ETAT DE FRIBOURG
STAAT FREIBURG

Fribourg, le 22 mars 2023

Givisiez, commune. Approbation de la révision générale du plan d'aménagement local

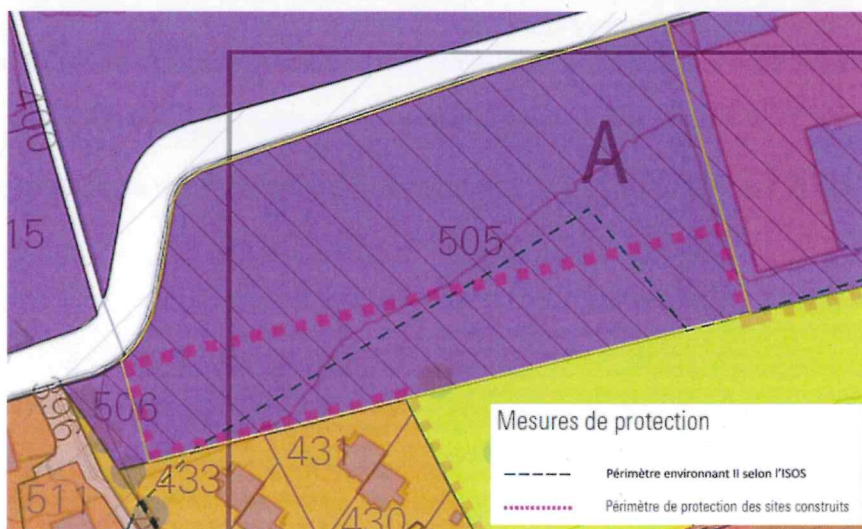
Le SBC a analysé l'art. 505 RF dans le cadre de sa compétence pour les sites d'importance régionale et est d'avis que la zone libre planifiée sur la parcelle 170 RF suffit à conserver le dégagement et les vues caractéristiques sur le site construit protégé. Le service confirme l'intérêt d'établir le PAD, de limiter l'IM et de fixer une hauteur maximale par altimétrie pour prendre en

compte la topographie ainsi que les autres conditions évoquées par la commune dans sa détermination. Il précise que le PAD sur l'art. 505 RF, mesure proposée par la commune, devra régler de manière plus fine les implantations, les volumétries et les hauteurs qui devront être moindre sur la partie de parcelle 505 RF soumise au périmètre de protection.

Si l'inconstructibilité de la partie incluse dans le PE II est établie, il sied de refuser la délimitation du périmètre dans le PAZ allant au-delà du PE II. Ne pouvant modifier le PAZ, la DIME **refuse le périmètre de protection des sites construits sur l'art. 505 (partiel) RF** tel que mis à l'enquête, mais confirme l'inclusion de l'art. 505 (partiel) RF dans ce périmètre.

La DIME demande la modification du périmètre de protection des sites construits en vue d'une correspondance au PE II (voir extrait ci-dessous).

Le périmètre de protection des sites construits doit être modifié sur l'art. 505 (partiel) RF pour correspondre au PE II fixé dans l'ISOS.
